## 改善箇所説明図②

コマツ ZAF-MA193K (通称名:FB25)

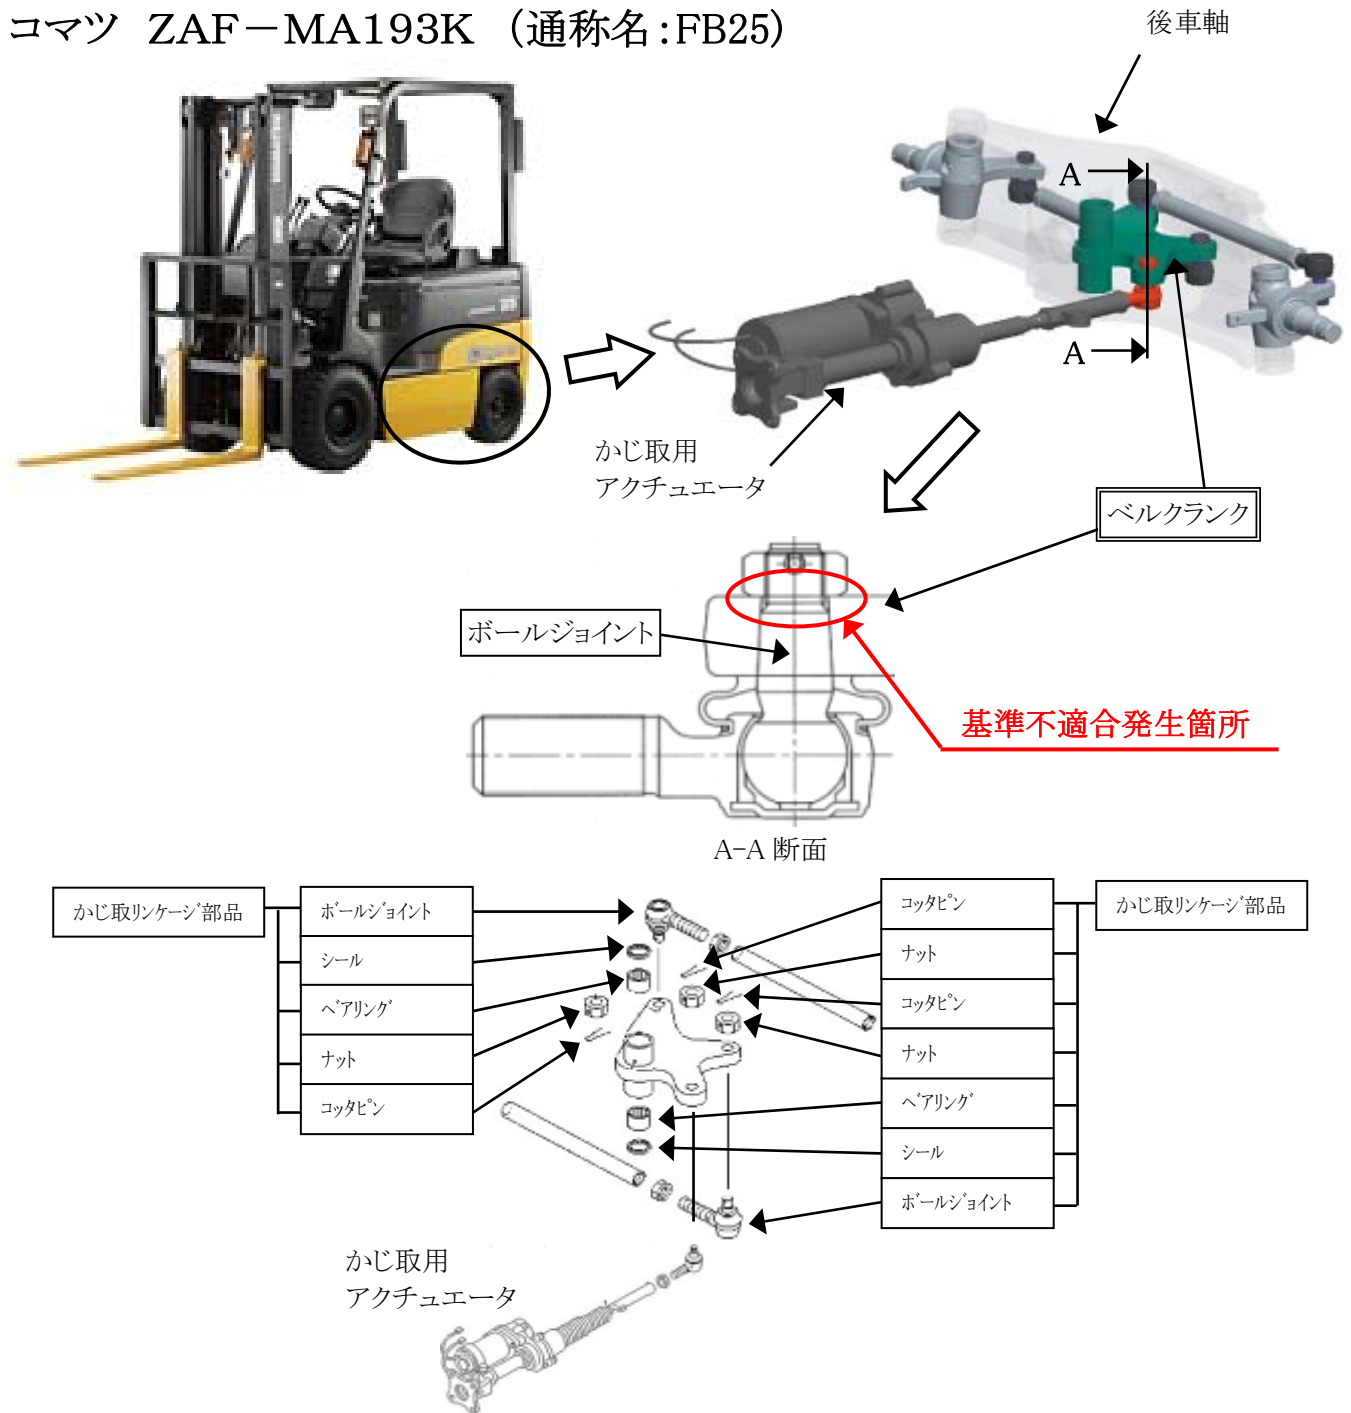
かじ取装置のアクチュエータとベルクランク接続部において、ベルクランクの穴部に塗装をしたため、かじ取操作により塗装が剥がれ、接続しているボールジョイントの軸力が低下するものがある。そのため、その状態で使用を続けると、当該ボールジョイントのねじ部に応力が発生し、最悪の場合、ねじ部が折損に至り、かじ取操作が出来なくなるおそれがある。

改善実施の内容:全車両、ベルクランクを良品に交換するとともに、  
かじ取リンク部品一式を新品に交換する。

識別:パワーステアリング用アクチュエータのロッド部に  
白色ペイントを塗布する。
